№: 09-19
Дата: 04 июля 2019
Кому: Всем покупателям Copeland Scroll Digital™

От: Emerson Commercial & Residential Solutions – Europe
 Emerson Climate Technologies GmbH
Тема: Гармонизация клапанов и катушек Digital

Клапан и катушка с трубой

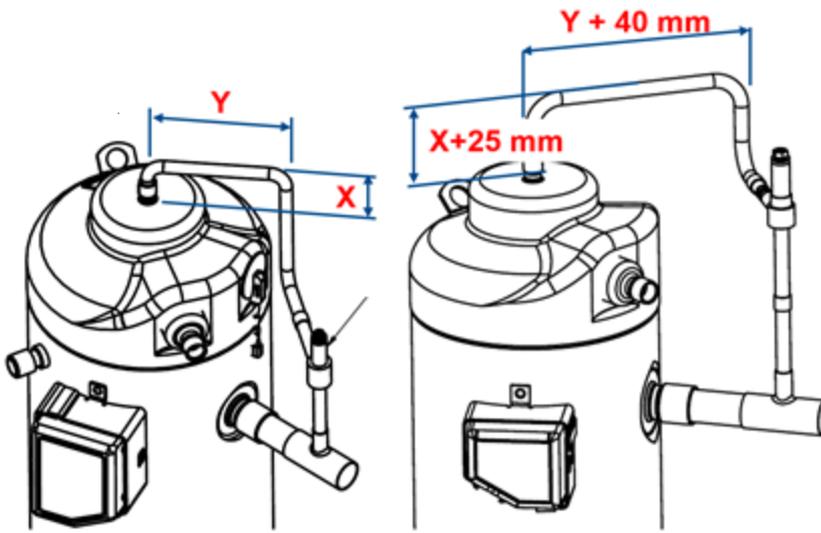
Старый дизайн

Новый дизайн, совместимый с шумозащитным кожухом

Компрессор с шумозащитным кожухом
